改善箇所説明図

株式会社パブコ

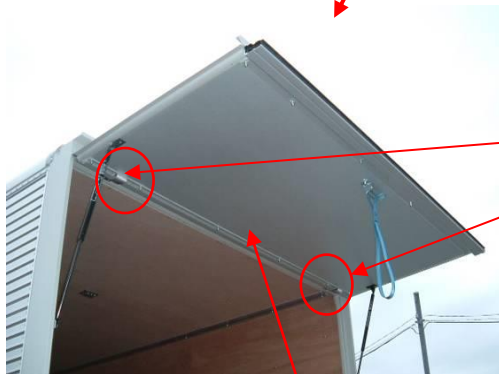
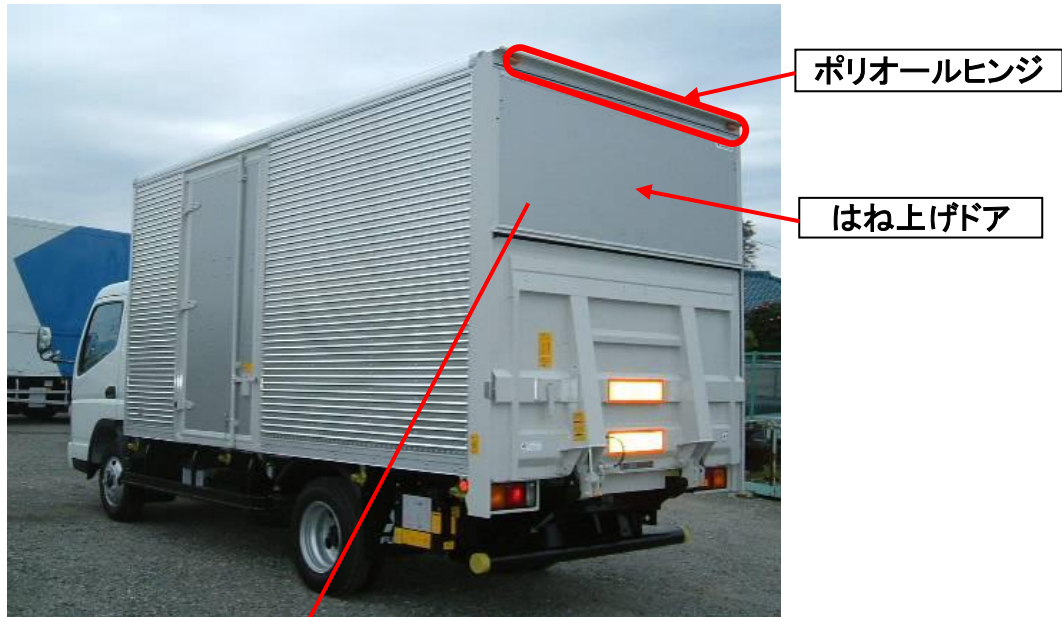
不具合発生箇所

車両後部に取付けられた上部はね上げドアの取付部構造が不適切なため、ドア上縁の樹脂製ヒンジが大気中のオゾン、紫外線等により劣化し破断すると、ドア開放時にドアが外れ落下して、作業者に危害を加えるおそれがある。

改善の内容

全車両、はね上げドアに安全ベルトを左右に取付ける。又、当該ヒンジを点検し、明らかに亀裂が生じているヒンジは新品に交換する。
